Verkoop [Afd 8.4.2]

Niet conform

Verslagnummer: 22/18062024/35729/1/1

Gravierstraat 84, 3700, Tongeren (België)

Elektrisch bord

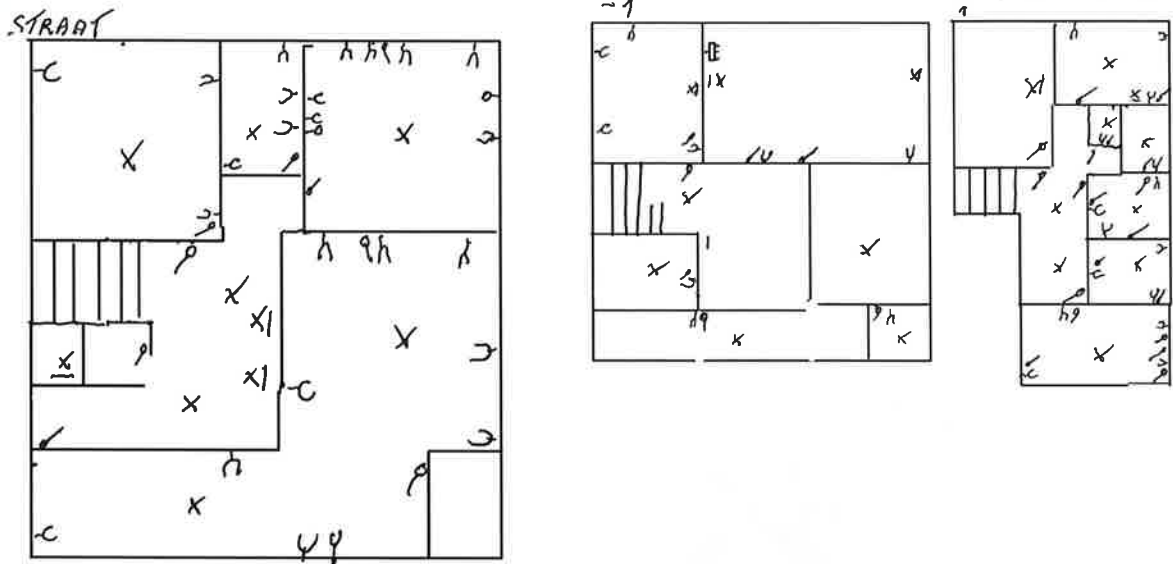
- De controle van een/meerdere foutlussen is niet afdoende – oAfd 6.5.7.2.b.4.d; oAfd 6.4.6.4.b.4
- Er is geen deur aan het bord. oAfd 4.2.2.3; oAfd 4.2.2.1.b; oAfd 5.3.5.1

- De installatie is niet aangevuld met een differentieelstroombeschermingsinrichting met hoge of zeer hoge gevoeligheid – oAfd 4.2.4.3
- De differentieelstroombeschermingsinrichting werkt niet na het indrukken van de testknop en/of de testknop is niet gemakkelijk bereikbaar. – oAfd 5.3.5.3.b; oAfd 5.3.5.3.; oAfd 6.5.7.2.b.4.d; oAfd 6.4.6.4.b.4

- De penautomaten/zekeringen zijn niet van hetzelfde type.
- De penautomaten van hetzelfde circuit zijn niet van dezelfde nominale grootte. – oAfd 5.3.5.5

- De houders van de penautomaten zijn niet uitgerust met een kaliberstuk. – oAfd 5.3.5.5.a
- De isolatieweerstand van de installatie is onvoldoende. - oAfd 6.4.5.1
